Vitoria-Gasteiz: Tranvía y movilidad ciclista

En el siguiente dossier con fotografías tomadas el 11 de julio, se explica cuales son algunos de los errores y cuales serían las soluciones. Dejamos en manos de las instituciones involucradas: Gobierno Vasco y Ayuntamiento de Vitoria-Gasteiz, la solución a estos pequeños detalles si de verdad se quiere apostar por una verdadera movilidad sostenible. En anteriores ocasiones ambas instituciones se "pasaban la pelota", y reclamaban a la otra la solución a estos problemas.

Croquis de cómo debería ser esa señalización horizontal

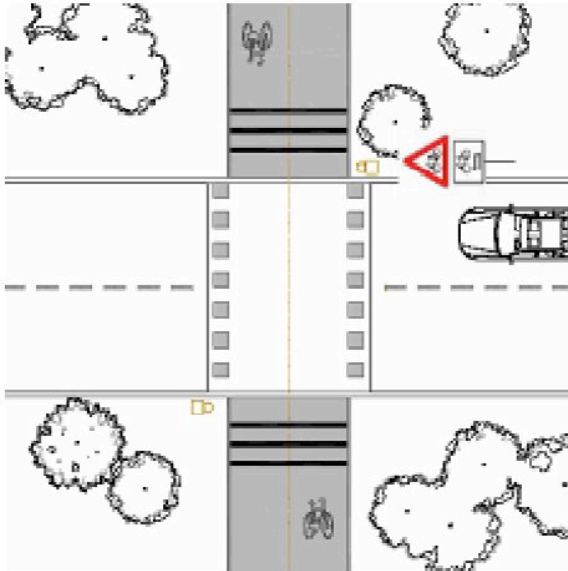
Plano de un ejemplo en el que un carril de bici atraviesa una calzada. Sobre el bidegorri se ven las rayas transversales que indican la proximidad de un acontecimiento (la calzada).
